改善箇所説明図

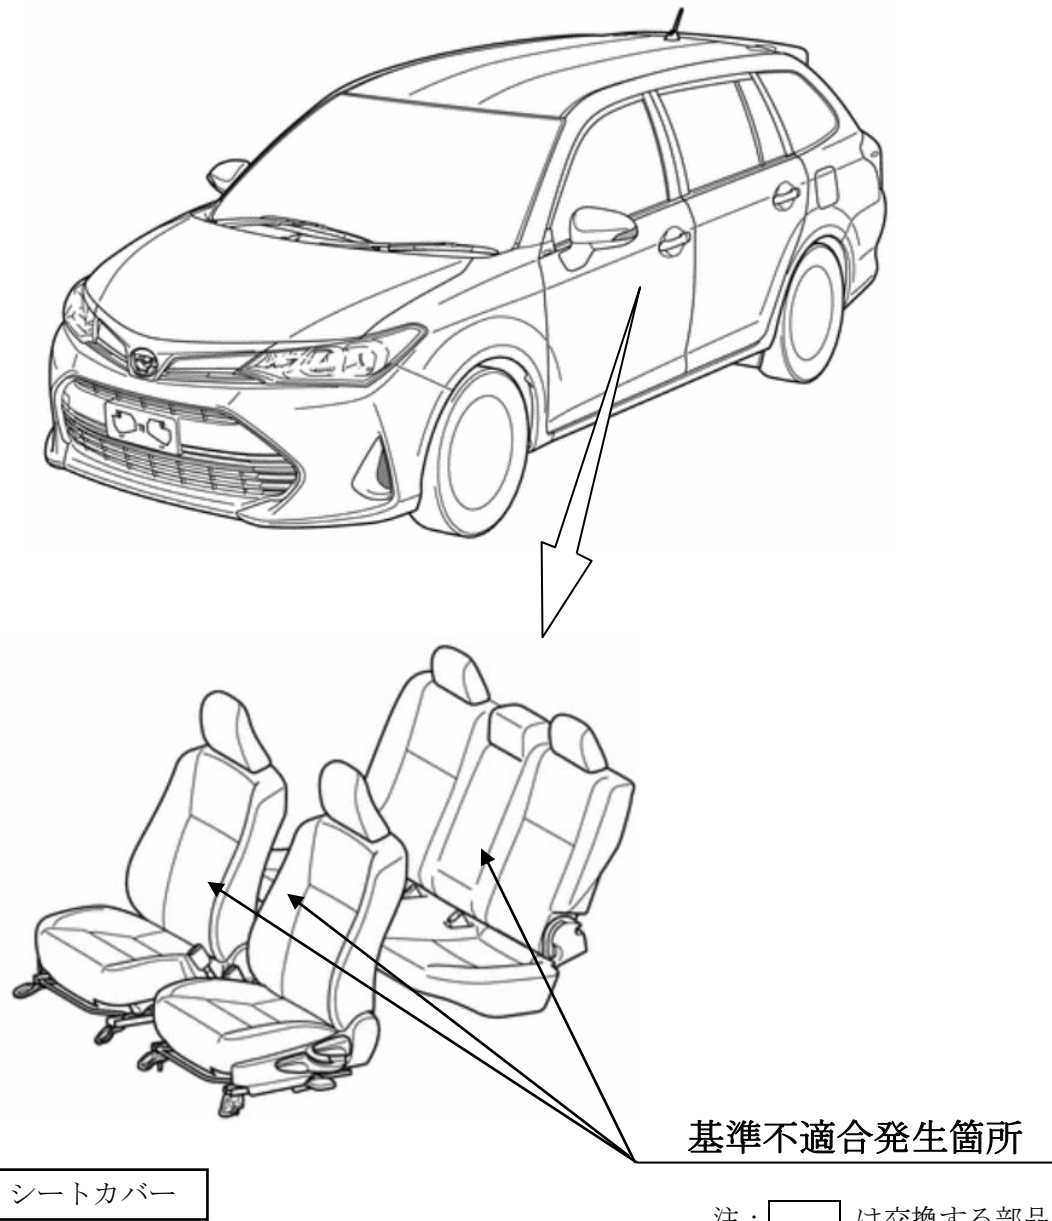
シートの内装材において、表皮の加工方法の検討が不十分だったため、燃焼試験時に基準に定められているよりも速い速度で延焼し、保安基準に適合しない。

全車両、全席シートカバーを対策品に交換する。

識別：改善済車両には車台番号打刻の中央上部に黄色ペイントを塗布する。
